**Verslag huishoudelijke elektrische installatie op laagspanning en zeer lage spanning****Algemeen:**

Referentie: 009-20260313-03	Datum controle: 13/03/2026
Keurder: 009

Eigenaar: Onbekend	EAN-code: 541448820053121439
Adres installatie: Beysstraat 108, 1770 - Liedekerke	Nummer teller(s): 1sag1100080458
Distributienetbeheerder installatie: Fluvius	
Datum uitvoering installatie: <input checked="" type="checkbox"/> Vóór 01/10/1981 <input type="checkbox"/> Tussen 01/10/1981 en 01/06/2020 <input type="checkbox"/> Vanaf 01/06/2020	
Type: <input checked="" type="checkbox"/> Woonenheid <input type="checkbox"/> Niet-huishoudelijk <input type="checkbox"/> PV <input type="checkbox"/> Batterij <input type="checkbox"/> Laadpaal

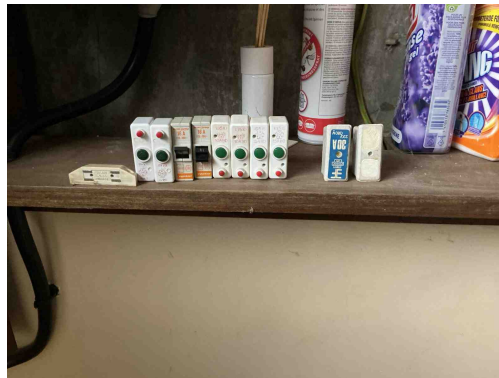
B34 - Het kabeltype van de meterbord verbinding aan de oorsprong van de installatie beantwoord niet aan de minimale vereisten vastgelegd door de distributienet beheerder. (Boek1: 1.5 + SYNERGRID C1/107)

Opmerking: Vob is enkel toegestaan bij een gekoppelde Meterbord verbinding,

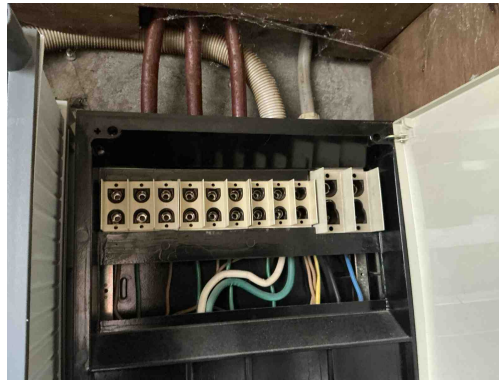
D08 - De nodige markeringen op de beveiligingstoestellen ontbreken of zijn onleesbaar (Boek 1: 5.3.5.5).

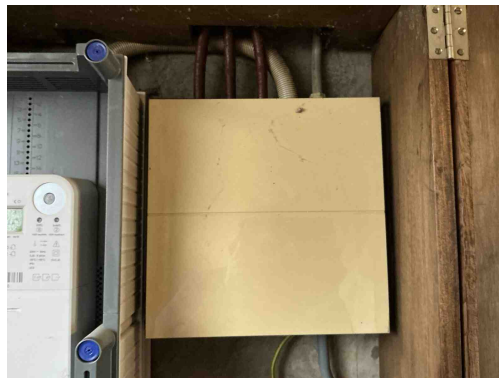
- B30** - De houder van de beveiliging in een huishoudelijke ruimte is niet voorzien van aangepaste kalibreerelementen (Boek1: 5.3.5.5).
- B06** - Het elektrisch verdeelbord heeft niet de minimale beschermingsgraad IPXX-B in een gewone ruimte (Boek 1: 4.2.2.3).
- D03** - Er is geen differentieelstroominrichting van maximum 300 mA geplaatst in het begin van de elektrische installatie van een residentieel geheel (incl. in de gemeenschappelijke delen) (Boek 1: 4.2.4.3, 4.2.4.4).
- D05** - Er is geen ondergeschikte differentieelstroominrichting van maximum 30 mA geplaatst voor de beveiliging van de ruimte(n) die een badkuip en/of douche bevatten (Boek 1: 4.2.4.3).

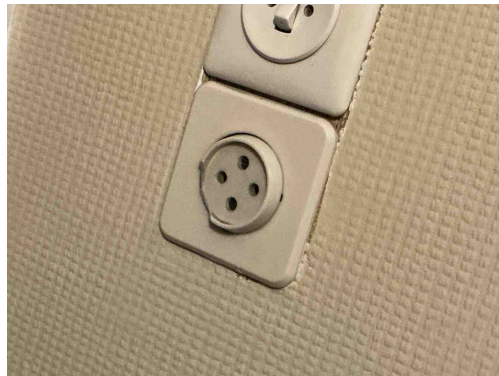
- B17** - De voedingsspanning is niet op elk bord vermeld (Boek 1: 3.1.3.3).

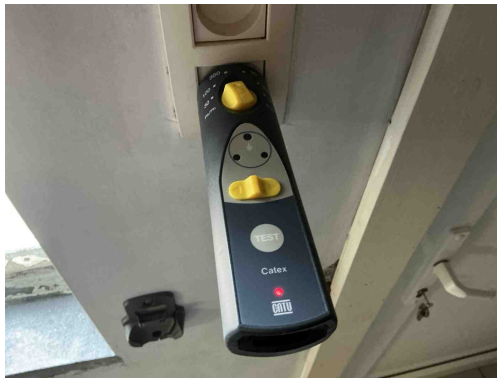
T23 - Het elektrisch materiaal is beschadigd. (Boek 1: 1.4.1.3).

Opmerking: Gang 1 verdieping,

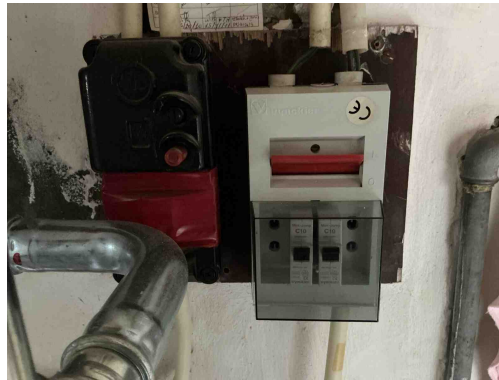
A16 - Er is geen continuïteit van de beschermingsgeleider van de contactdoos (Boek 1: 5.4.3.4).
Opmerking: Veranda, slaapkamer

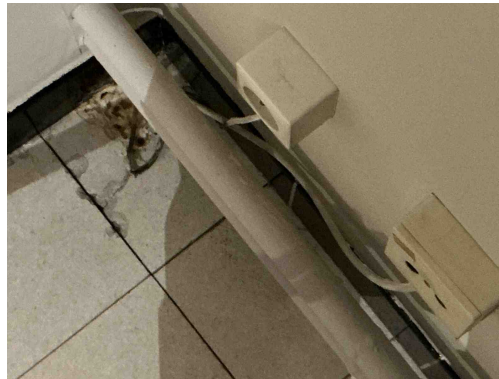
C21 - Het gebruik van geleiders van het type VOB, zonder bijkomende afscherming is niet toegestaan (Boek 1: 5.2.9.6).

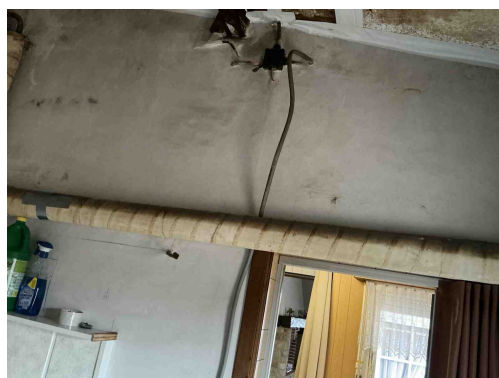
C13 - Onvoldoende bevestiging van de leiding(en) (Boek 1: 5.2.9.5).
Opmerking: Veranda, slaapkamer

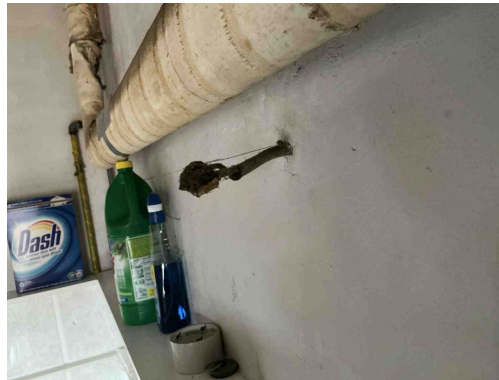
C13 - Onvoldoende bevestiging van de leiding(en) (Boek 1: 5.2.9.5).
Opmerking: Veranda, slaapkamer

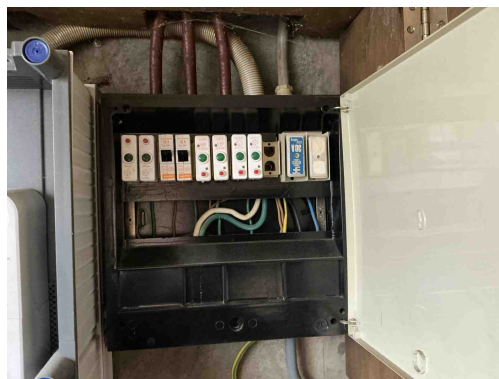
C26 - De verbindingen zijn niet gebeurd in borden, in aftakdozen, aan de klemmen van contactdozen, schakelaars of in de verlichtingstoestellen (Boek 1: 5.2.6.1).

Opmerking: Veranda,

C35 - Er zijn doorverbindingen gemaakt met lusterklemmen; er kon niet aangetoond worden dat deze klemmen geschikt zijn voor de aanwezige spanning, stroom en draadsectie en dat ze "CE" zijn (Boek 1: 1.4.2.1.).

Opmerking: Veranda,
